**Enquête Publique
du 20 mars au 21 avril 2023
portant sur le projet de modification N°3 du
Plan Local d'Urbanisme de la commune de SILLINGY.**

Procès-verbal de Synthèse

Tableau de synthèse de l'ensemble des observations concernant l'enquête publique portant sur la demande de modification N°3 du Plan Local d'Urbanisme de la commune de SILLINGY

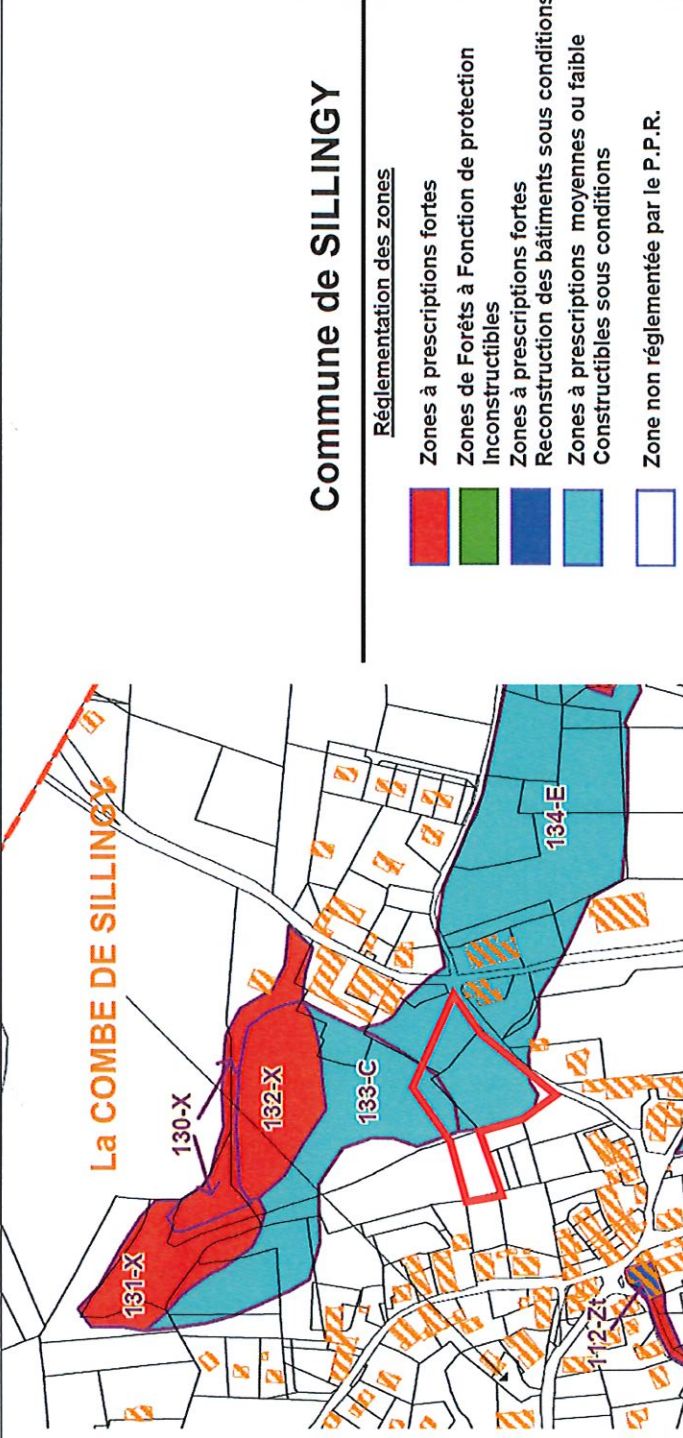
Réponse de la commune		<p>Demande hors sujet, ce n'est pas dans les objets de la présente modification. La parcelle est par ailleurs construite. Elle n'a plus de valeur agricole.</p>	
5	Mrs VITTUPIER Représentés par Maître OLIVIER	<p>L'illégalité du passage de l'OAP de la Combe en tant qu'elle ne prévoit pas avec certitude l'aménagement de l'ensemble de la zone.</p> <p>L'illégalité du secteur de « Chez Dunand » de l'OAP de la Combe au regard des risques naturels identifiés : Le PPRN de la Commune de SILLINGY identifie un risque de ruissellement et de glissement de terrain dans le secteur « CHEZ DUNAND » prévu dans l'OAP de la Commune.</p> <p>Demande que le secteur de chez DUNAND soit exclu de l'OAP de la Combe.</p> <p>Demande de suppression des emplacements réservés N° 57 et au reclassement des parcelles 452 et 456 du PLU car ces modifications vont considérablement réduire les potentialités de constructibilité de leur parcelle, mais surtout générées de fortes nuisances aux consorts VITTUPIER qui outre la disparation de leur jardin et du mur centenaire, verront un afflux de population quotidien extrêmement important défilé devant leur habitation.</p>	<p>Remise en question de l'OAP « La Combe » sur le plan juridique.</p> <p>A confirmer et compléter au besoin l'évaluation des risques naturels.</p>

Réponse de la commune	<p>L'illégalité du passage de l'OAP de la Combe en tant qu'elle ne prévoit pas avec certitude l'aménagement de l'ensemble de la zone. Réponse : page 61 de la notice, il est indiqué : « Les opérations destinées à l'habitat (A, B et D) seront réalisées sous forme d'une seule opération portant sur la totalité du secteur concerné ». Ainsi, chaque opération destinée à l'habitat peut se faire selon des opérations, et non des tranches, indépendantes les unes des autres.</p> <p>Quant aux équipements communs tels que l'école et la construction contenant les commerces de proximité, ils sont également indépendants des logements réalisés. Cependant, la commune précise que les études pour la construction de l'école seront engagées courant 2023-2024 ; les études pour l'aménagement du commerce pourront également être engagées en 2023 – 2024. Par ailleurs, l'OAP prévoit un échéancier de départ à l'urbanisation : « immédiat possible ».</p> <p>Absence d'équipements publics. Réponse : le hameau de La Combe dispose d'une école dont l'extension est prévue ; elle pourra ainsi accueillir les enfants du secteur. Un bâtiment avec commerces de proximité est également prévu, pour répondre aux besoins des habitants.</p> <p>Secteur « Chez Dunand » au regard du PPRN. Réponse : le terrain est constructible sous condition de respecter des prescriptions moyennes ou faibles au regard de la carte réglementaire du PPRN, ainsi que l'illustre l'extrait ci-dessous. Les projets devront prendre en compte les prescriptions et recommandations prévues aux fiches réglementaires C et E du PPRN.</p> <p>Extrait du PPRN :</p>

La notice de la modification sera complétée sur ce point.

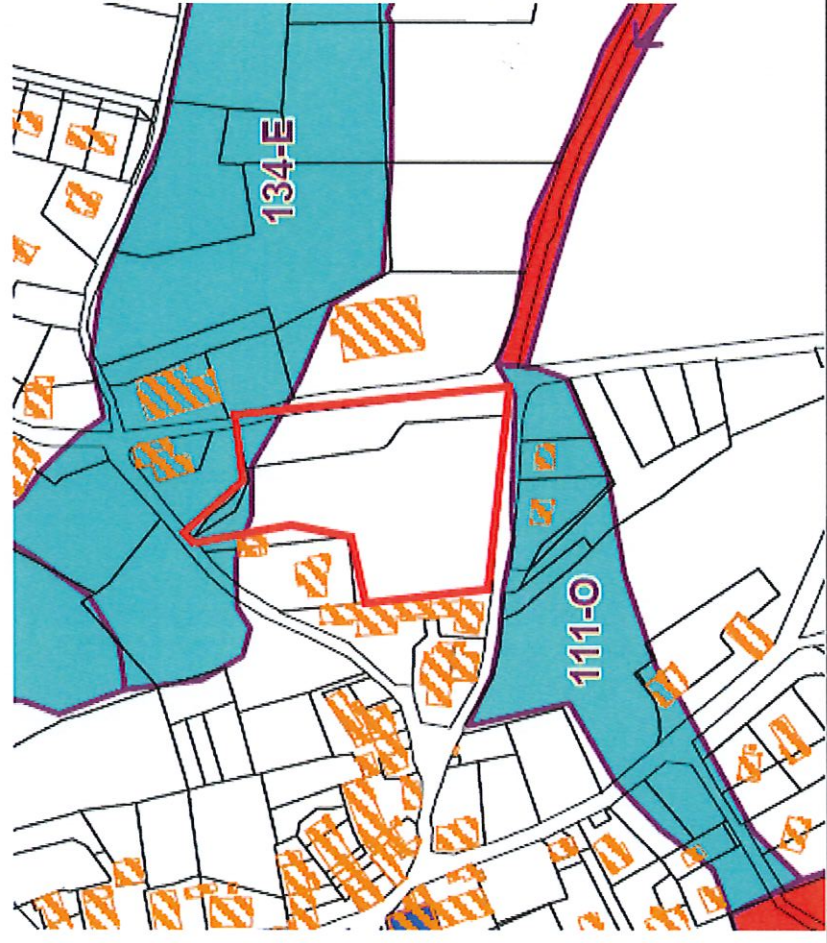
<p>La modification n°3 du PLU aggrave cette incompatibilité en créant de nouvelles zones AU et une nouvelle OAP distincte.</p> <p>Incompatibilité avec la situation des terrains au sein du périmètre rapproché du captage de « La combe »</p> <p>Incompatibilité avec les risques naturels identifiés par le Plan de Prévention des Risques Naturels (PPRN). Ces risques obligent à respecter un certain nombre de prescriptions imposées par le PPRN qui limitent la constructibilité des terrains.</p> <p>Les constructions projetées dénatureraient le cœur du hameau en soulignant que le SCoT permet une adaptation des règles de densité en fonction du contexte.</p> <p>Création de l'emplacement réservé n°56 sur notre parcelle AW 63 en vue de la construction d'une extension de l'école et de ses annexes, ainsi que d'un espace de loisirs : l'emplacement réservé n°56, d'une superficie de 2415 mètres carrés, est infondé, et en tout état de cause manifestement disproportionné au regard des besoins communaux actuels et futurs.</p> <p>Dans l'hypothèse où la commune démontrerait que l'extension de l'école et ses annexes répond un réel besoin, nous proposons, dans un souci de conciliation des intérêts de chacun, d'opérer une rotation de 90° de l'emplacement réservé vers l'Est, de telle sorte que la limite Nord de celui-ci épouse celle de la zone Ue qui lui correspond.</p>	<p><i>Signalée par les PPA</i></p> <p><i>A confirmer et compléter au besoin l'évaluation des risques naturels.</i></p> <p><i>A retenir.</i></p>

Réponse : une Déclaration d'Utilité Publique a été prise pour ce captage et les périmètres de protection sont définis, ainsi que le règlement de chacun d'entre eux. Selon ce règlement, le site classé en zone AU est urbanisable. Le projet porté sur cette zone devra donc être conforme au règlement du captage.

Comme demandé par la CCFU dans son avis, l'OAP précisera que la densité peut être modulée pour tenir compte des contraintes liées au périmètre de protection du captage.

Extrait du PPRN :

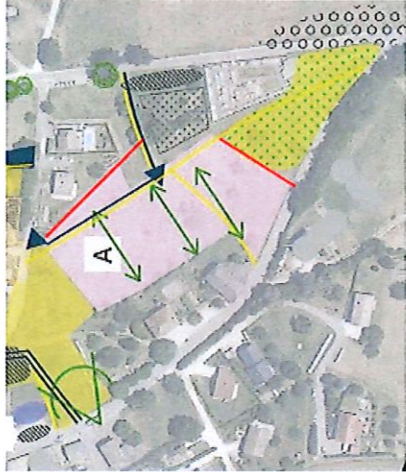
Incompatibilité avec les risques identifiés au PPRN

Réponse : le terrain est constructible sous condition de respecter des prescriptions moyennes ou faibles au regard de la carte réglementaire du PPRN, ainsi que l'illustre l'extrait ci-dessous. Les projets devront prendre en compte les prescriptions et recommandations prévues à la fiche réglementaire « E » du PPRN.

La notice de la modification sera complétée sur ce point.
